INA INFO TECHNIQUE

Montage avec courroie multi-stries élastique

La poulie de tension 531 0503 10 n'est plus nécessaire

Moteur : F1AE

Fig.1: Entraînement des accessoires jusqu'au numéro moteur 0113089 avec galet tendeur

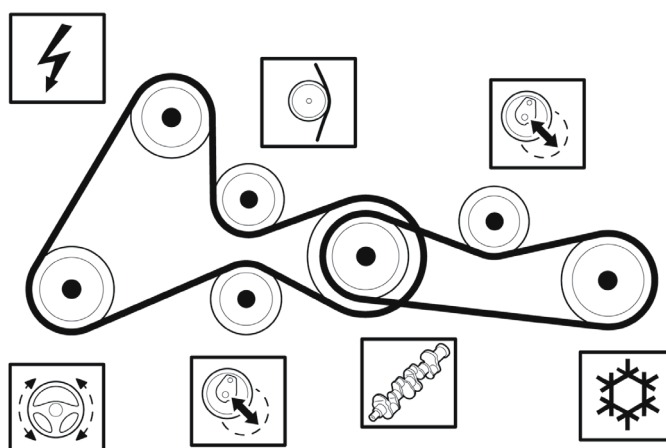
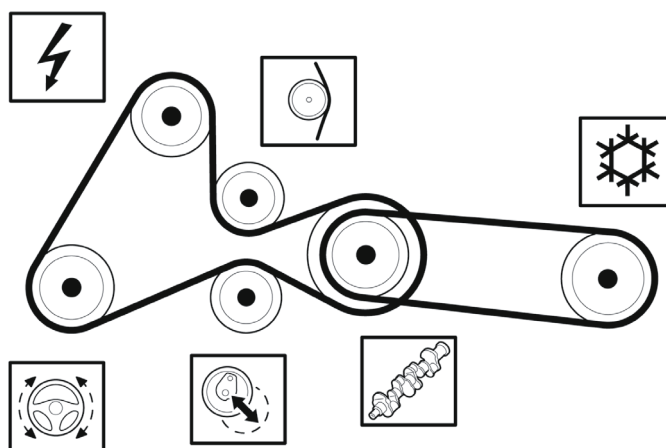
Pour l'entraînement du compresseur de climatisation, les constructeurs automobiles mentionnés ci-dessus utilisent à partir du numéro de moteur 0113090 une courroie multi-stries élastique. De ce fait, le galet tendeur indispensable pour les courroies multi-stries traditionnelles est supprimé.

Dans le cadre d'une inspection, les moteurs jusqu'au numéro 0113089 peuvent eux aussi être équipés de la courroie multi-stries élastique FB4EPK903. Dans ce cas-là aussi, le galet tendeur devient de la même manière inutile.

La courroie multi-stries élastique répond parfaitement aux exigences techniques et peut être également utilisée sans réserve pour les moteurs jusqu'au numéro 0113089. Il ne faut en aucun cas monter de galet tendeur quand on installe une courroie multi-stries élastique.
